监 理 通 知 单

工程名称：海南炼化化工区分布式光伏发电项目

编号：GFDZJBM08-01

关于乙烯仓库彩钢瓦屋面南坡施工作业安全事宜。

施工现场安全隐患

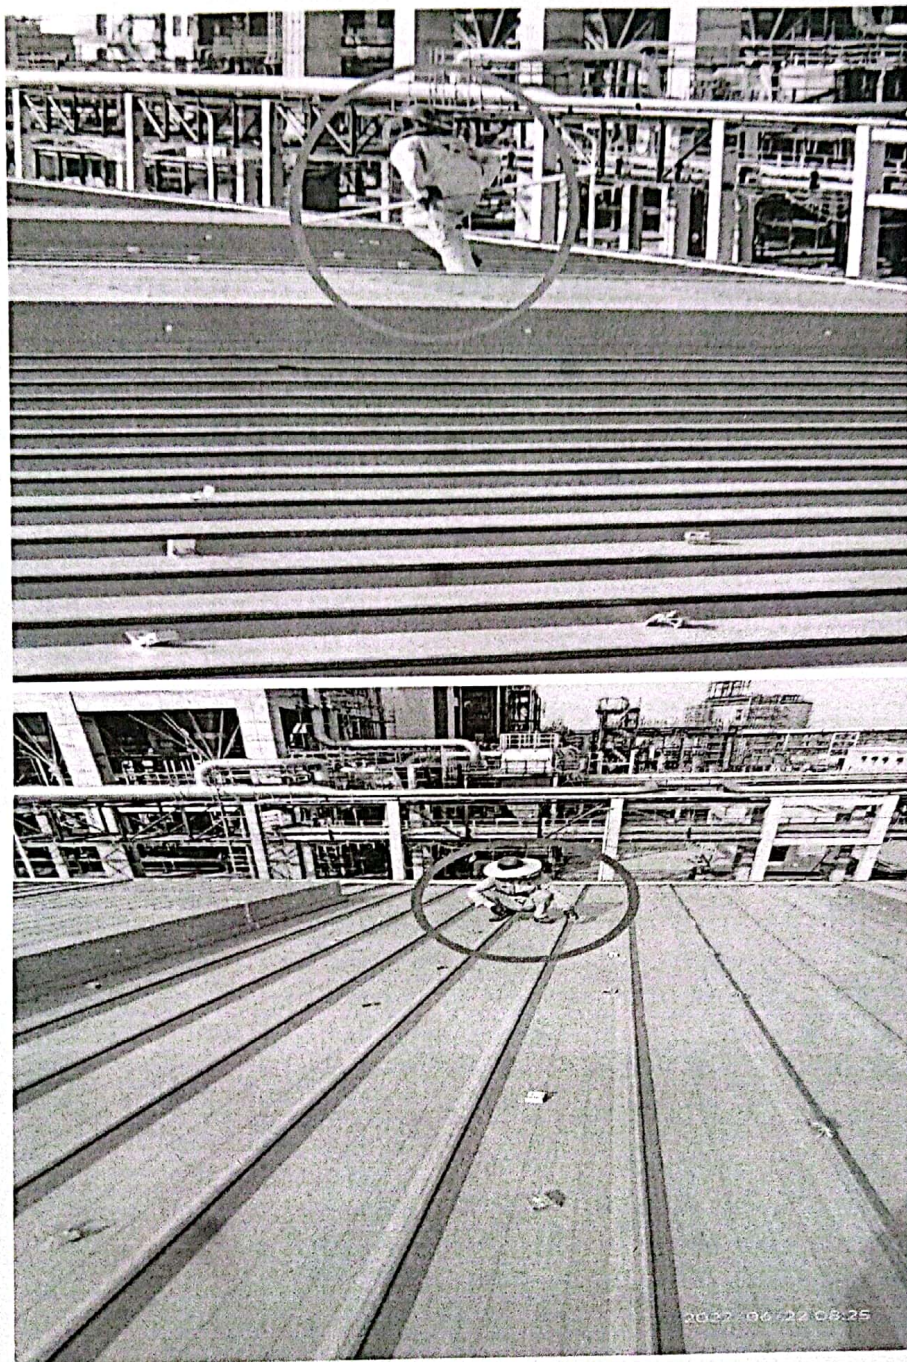
监理项目部于2022年06月22日上午对乙烯仓库彩钢瓦屋面南坡安全检查时发现：1、乙烯仓库彩钢瓦屋面南坡位于场内大路边，屋面临边未做安全防护，且屋面未设置安全生命线。2、屋面亮窗至边缘仅1米多距离，施工人员在屋面安装夹具、导轨、转场时，存在着重大安全隐患。

- 1、施工项目部暂停乙烯仓库彩钢瓦屋面南坡施工作业面。
- 2、施工单位按照相关要求做好安全生命线、或临边安全护栏。
- 3、严禁未做好安全保障情况下进行施工作业。
- 4、本月是全国“第21个安全生产月”，施工单位要制定相应的安全措施，举行有效针对性活动，排除施工现场存在的安全隐患，确保安全施工作业零事故。
